RESOLUCIÓN No. DRCL-IA- 016 - 2023
De 17 de Abrial de 2023

Por la cual se resuelve la solicitud de evaluación del estudio de impacto ambiental (EsIA) categoría I, declaración jurada y Aclaratoria correspondiente al proyecto “**ESTUDIO, DISEÑO Y CONSTRUCCIÓN DEL ESTADIO DE BEISBOL INFANTIL Y SOFTBOL, NUEVA CANCHA MULTIUSO Y CANCHA DE FUTBOL SINTÉTICA, EN EL DISTRITO DE PORTOBELO, PROVINCIA DE COLÓN**”, cuyo promotor es el **INSTITUTO PANAMEÑO DE DEPORTES (PANDEPORTES)**.

**INFORME TÉCNICO DE EVALUACIÓN DE
ESTUDIO DE IMPACTO AMBIENTAL/ AMPLIACIÓN DE INFORME TÉCNICO
DE EVALUACIÓN DE ESTUDIO DE IMPACTO AMBIENTAL**

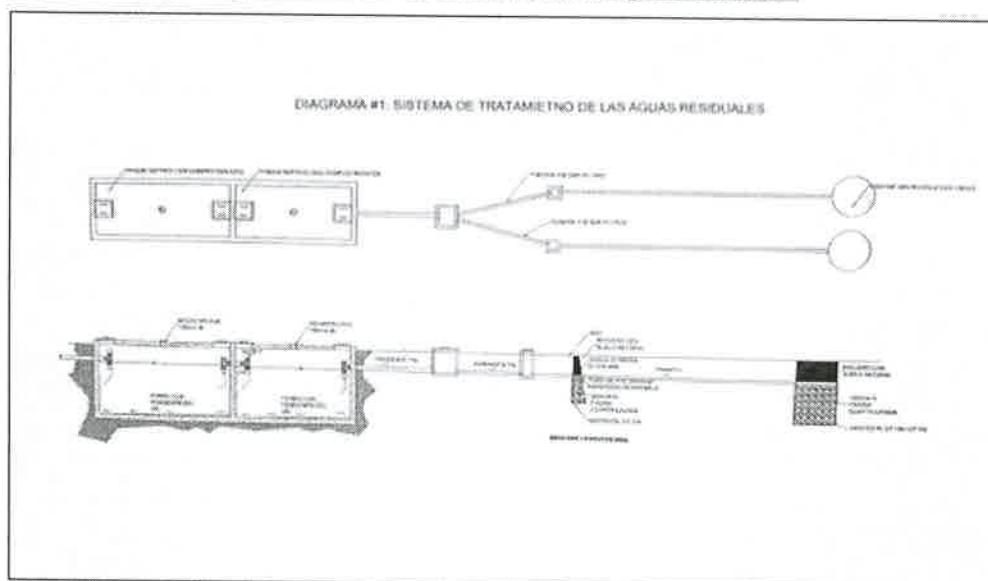
1. En la página # 21 del punto 5.3. LEGISLACIÓN, NORMAS TÉCNICAS E INSTRUMENTOS DE GESTIÓN AMBIENTAL APLICABLES Y SU RELACIÓN CON EL PROYECTO, OBRA O ACTIVIDAD se indica lo siguiente [...] Reglamento Técnico DGNTI-COPANIT 35-2019, Medio Ambiente y protección de la salud, seguridad, calidad del agua, descarga de efluentes líquidos a cuerpos y masas de aguas continentales y marinas [...] Mientras que en la página #26 Punto g. PAGOS, se establece lo siguiente [...] La construcción de la planta de tratamiento se contempla las siguientes especificaciones: ✓ El alcance se estima de acuerdo a la modalidad de Diseño, Construcción, Suministro, Instalación y Puesta en marcha, con capacidad suficiente para el manejo diario de las aguas servidas, sobre todo durante el desarrollo de los torneos deportivos locales. ✓ El destino final del agua es para vertimiento a cuerpo receptor (alcantarillado del área), en tanto que la calidad del agua será tal como lo especifica la Norma COPANIT 35-2019. La capacidad eléctrica es de 220 V Monofásico. La planta tendrá la capacidad para tratar aguas residuales de las siguientes características: Demanda Química de Oxígeno (DQO) ≤ 400 mg/l Demanda Bioquímica de Oxígeno (DBO) ≤ 300 mg/l Sólidos Suspendidos Totales (SST) ≤ 300 mg/l Grasas y Aceites (GyA) ≤ 050 mg/l. La calidad del efluente tratado será: Demanda Química de Oxígeno (DQO) ≤ 100 mg/l Demanda Bioquímica de Oxígeno (DBO) ≤ 35 mg/l Sólidos Suspendidos Totales (SST) ≤ 35 mg/l Grasas y Aceites (GyA) ≤ 20 mg/l [...] Dicha redacción presta a confusión del sistema que será instalado por lo que debe aclarar:

- a. Qué Sistema de tratamiento de aguas residuales será instalado para el desarrollo del proyecto. Incluir la normativa legal que aplica.
- b. Presentar un diagrama general del sistema de tratamiento de aguas residuales y la capacidad de acuerdo a las actividades deportivas señaladas en el EsIA y aportar coordenadas UTM, con Datum de referencia WGS 84.
- c. De tratarse de una PTAR aportar coordenadas UTM, con Datum de referencia WGS 84 de la fuente receptora de la descarga.
- d. De tratarse de una STAR aportar coordenadas UTM, con Datum de referencia WGS 84.

2. En el Punto 5. DESCRIPCIÓN DEL PROYECTO, OBRA O ACTIVIDAD se contempla la actividad de relleno para la nivelación de la superficie, por lo que se debe esclarecer:

- gpa
- a. El volumen de tierra a llenar en metros cúbicos (m^3) aproximados.
 - b. Si los trabajos se tratan de un relleno, indicar cuál es la procedencia del material terrígeno.
 - c. Indicar coordenadas del sitio de procedencia del material
 - d. Si el sitio no está dentro del polígono del proyecto, aportar los documentos legales del mismo, certificado de propiedad, de no ser una propiedad del promotor del proyecto presentar autorización del dueño.
3. En la inspección de campo realizada el 17 de febrero de 2023, mediante entrevista con los residentes informaron que el área del proyecto en la temporada lluviosa es inundable y que incluso algunas viviendas colindantes han sido afectadas. Por lo que el promotor debe aclarar:
- a. Detallar las medidas de mitigación concernientes al canal pluvial existente que perimetra el área de influencia directa del proyecto.

Respecto a la pregunta 1, el promotor responde lo siguiente:

a. El sistema de tratamiento de las aguas residuales será mediante un sistema de tanque séptico de 3,000 galones aproximadamente, el cual estará compuesto de un sedimentador primario de dos compartimientos y un sistema de infiltración al suelo. El manejo de este sistema de tratamiento se dará de acuerdo con la normativa aplicable en Panamá, Reglamento Técnico de la Norma Copanit-35-2019, aprobado mediante Resolución N°58 del 27 de junio de 2019.

b. Se presenta diagrama general del sistema de tratamiento de aguas residuales.

c. Luego de la información suministrada en el punto anterior, proyecto No contempla la construcción de una PTAR.

Respecto a la pregunta 2, el promotor responde lo siguiente:

- a. El volumen de tierra a rellenar es de 6,000 metros cúbicos.
- b. La procedencia del material terrígeno para los trabajos de relleno es una fuente de extracción ubicada en la comunidad de San Antonio, Corregimiento de Nombre de Dios, Distrito de Santa Isabel, Provincia de Colón.
- c. Coordenadas de la fuente de extracción del material de relleno.

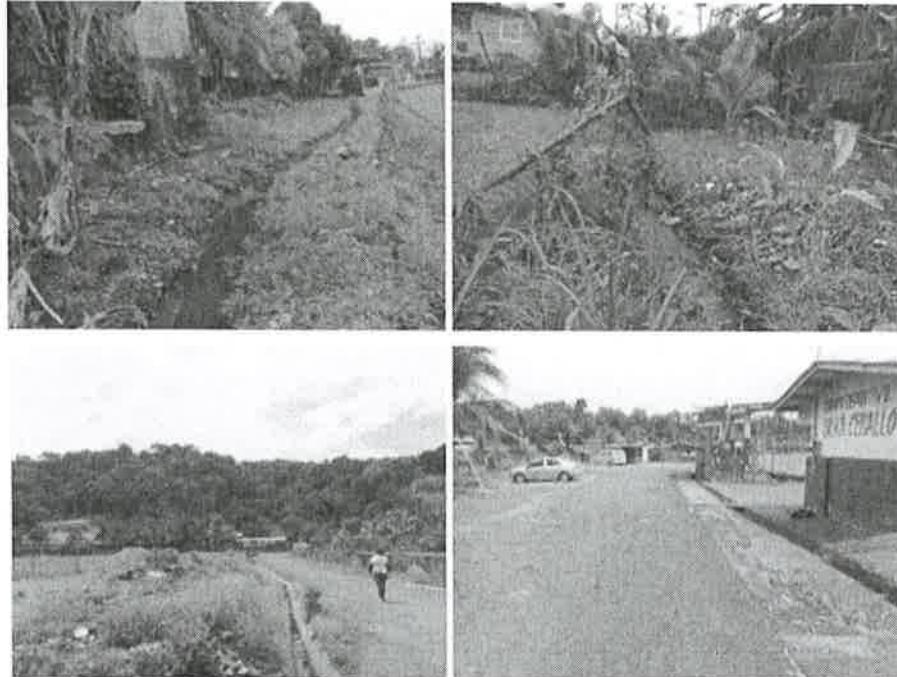
Como medida de mitigación concerniente al canal pluvial existente, dentro del alcance del proyecto se incluye la limpieza de dicho canal pluvial. Cabe resaltar que fuera del polígono de construcción y dentro de la servidumbre del canal, se han realizado construcciones por parte de vecinos del área, a quienes se les ha advertido de su prohibición. Siendo la causa por la cual se inundan cada vez que llueve.

Las imágenes siguientes muestran el panorama y condición existente de los drenajes pluviales alrededor del cuadro deportivo, mismos que serán limpiados y acondicionados para el manejo seguro y eficiente de las aguas pluviales.
